# 浜岡原子力発電所 震源を特定せず策定する地震動について (コメント回答)

2023年6月23日

# 2022年4月15日 第1041回審査会合及び 2023年2月24日 第1117回審査会合コメント及び回答概要一覧

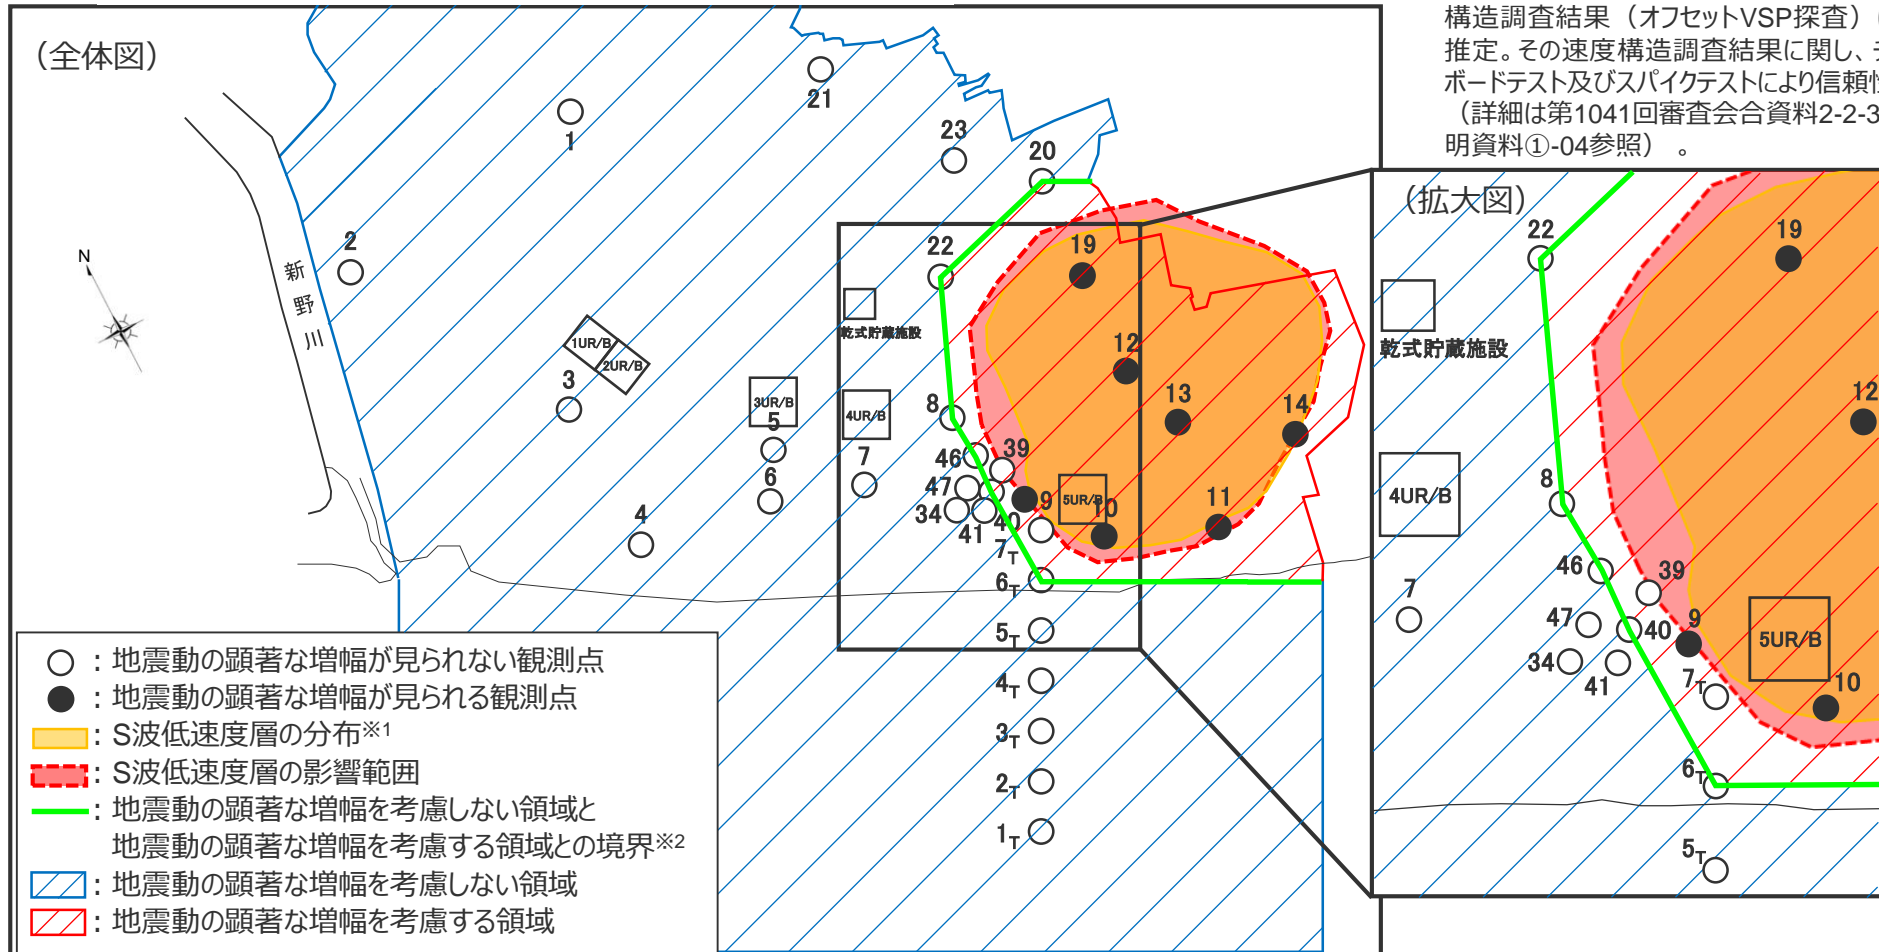
No.	コメント	回答概要	ページ
1	<p>震源を特定せず策定する地震動の標準応答スペクトルに基づく地震動に関する補正申請において、断層モデルを用いた手法による地震動評価で用いる地下構造モデルとは異なる地下構造モデルが用いられているが、先行サイトの審査でもコメントしているとおりその理由の説明が必要であり、地下構造モデルの審査以降に相応な調査や検討、分析の追加が新たに行われてなければ地下構造モデルを新たに設定する妥当性が言えないこと、もし新たなデータや知見が得られたことにより新しく設定した地下構造モデルを用いるということであれば、これまで審査してきた断層モデルを用いた手法の地下構造モデルや地震動評価結果についても再度審査する必要が生じ、審査の長期化に繋がる部分もあることも踏まえて、標準応答スペクトルに基づく地震動の評価方針を説明すること。</p>	<p>標準応答スペクトルに基づく地震動の評価方針については、標準応答スペクトルに基づく地震動の評価に用いる地下構造モデルについて、補正申請から変更し、断層モデルを用いた手法による地震動評価の統計的グリーン関数法で用いた地下構造モデル（SGFモデル）と同じものを用いることとする。</p> <p>また、先行サイトの審査を踏まえ、標準応答スペクトルに基づく地震動の評価に用いる模擬地震動についても、補正申請から変更し、振幅包絡線の経時変化をM7.0で設定して作成することとする。</p>	<p>第1117回 審査会合で 回答済</p>
2	<p>震源を特定せず策定する地震動でも、S波低速度層による地震動の増幅を考慮した地震動評価を行うこと。その際には、どの程度の増幅の考慮が必要かについても検討したうえで、反映方法を説明すること。</p>	<p>「標準応答スペクトルに基づく地震動」及び「2004年北海道留萌支庁南部の地震の基盤地震動に基づく地震動」について、S波低速度層による地震動の増幅を考慮することとし、「敷地ごとに震源を特定して策定する地震動」の断層モデルを用いた手法で採用した増幅係数を乗じる方法により、地震動の顕著な増幅を考慮する地震動評価を行う。</p> <p>考慮する増幅の程度に関し、増幅係数は、断層モデルを用いた手法で採用したもの（増幅の程度が最も大きく、信頼性の高い記録が得られた地震である、2009年駿河湾の地震（本震）の観測記録を参考に設定）を用い、顕著な増幅を考慮しない解放基盤表面における地震動の評価結果に増幅係数を乗じることにより、顕著な増幅を考慮した地震動を評価する。</p>	<p>p.5,10,14, 16,17, 82~93, 136,138</p>

- 敷地における地震動の増幅特性を踏まえ、「地震動の顕著な増幅を考慮しない地震動評価」と「地震動の顕著な増幅を考慮する地震動評価」を実施することとし、観測点毎の地震動の顕著な増幅の有無（地震観測記録の分析）に基づき、S波低速度層の分布及び影響範囲（地下構造調査結果の分析）も踏まえて、「地震動の顕著な増幅を考慮しない領域」（1～4号炉周辺）と「地震動の顕著な増幅を考慮する領域」（5号炉周辺）とを設定する（次ページ及び第1041回審査会合資料2-2-2 p.100~参照）。
- 「地震動の顕著な増幅を考慮しない地震動評価」は、敷地全体（「地震動の顕著な増幅を考慮しない領域」及び「地震動の顕著な増幅を考慮する領域」）を対象とする。
- 「地震動の顕著な増幅を考慮する地震動評価」は、2009年駿河湾の地震の地震波到来方向付近（N30E～N70E）で地震動の顕著な増幅が見られる「地震動の顕著な増幅を考慮する領域」（5号炉周辺）を対象とする。

○観測点毎の地震動の顕著な増幅の有無（地震観測記録の分析）に基づき、S波低速度層の分布※1及び解析に基づく影響範囲（地下構造調査結果の分析）も踏まえて、地震動の顕著な増幅を考慮しない領域と地震動の顕著な増幅を考慮する領域を設定。

※2「地震動の顕著な増幅を考慮しない領域と地震動の顕著な増幅を考慮する領域との境界」は、主に地震動の顕著な増幅が見られない観測点に基づき設定することとし、当該境界により設定される地震動の顕著な増幅を考慮する領域が、地震動の顕著な増幅が見られる観測点及びS波低速度層の分布・影響範囲を包絡することを確認。

## (2000年鳥取県西部地震の震源域との地域性の比較検討結果)

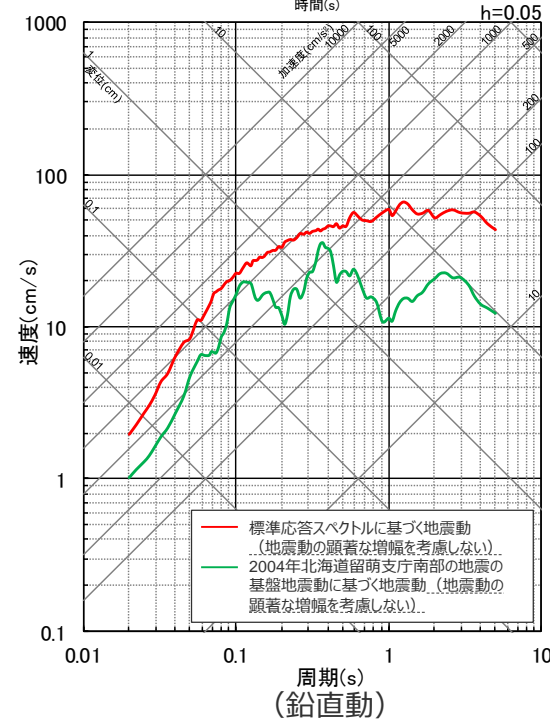
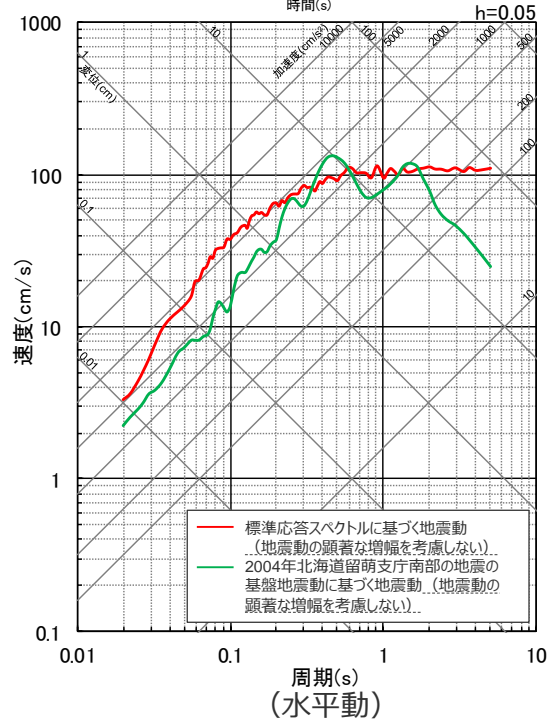
3	<p>地域性を考慮する地震動について、何を重視して観測記録の収集対象外とするのか、理由・考え方を整理して説明すること。</p>	<p>検討対象地震の震源域で事前に活断層の存在が指摘されていない主な要因に着目し、観測記録の収集対象外とする理由・考え方を整理して説明する。</p>	<p>p.5,11,12, 118,134</p>

○ 浜岡原子力発電所の敷地及び敷地周辺は、2000年鳥取県西部地震の震源域で事前に活断層の存在が指摘されていなかった主な要因と考えられる、**活断層の密度が少なく活動度が低いことについて、プレートの沈み込みが直接影響する付加体地域の圧縮応力による逆断層及び褶曲構造が分布していることに地域性の違いが認められる。**

○ また、大局的な地体構造区分が異なり、堆積岩が分布していること、断層変位基準となる第四紀の海成段丘面及び段丘堆積物が分布していること、ひずみ集中帯の指摘がない地域に位置すること、火山フロントから離れていることについても地域性の違いが認められる。

⇒ 主な要因の特徴及びそれ以外の項目の特徴はいずれも異なっていることから、**2000年鳥取県西部地震の震源域と浜岡原子力発電所の敷地及び敷地周辺とは、地域性が異なると判断し、2000年鳥取県西部地震は観測記録の収集対象外とした。**
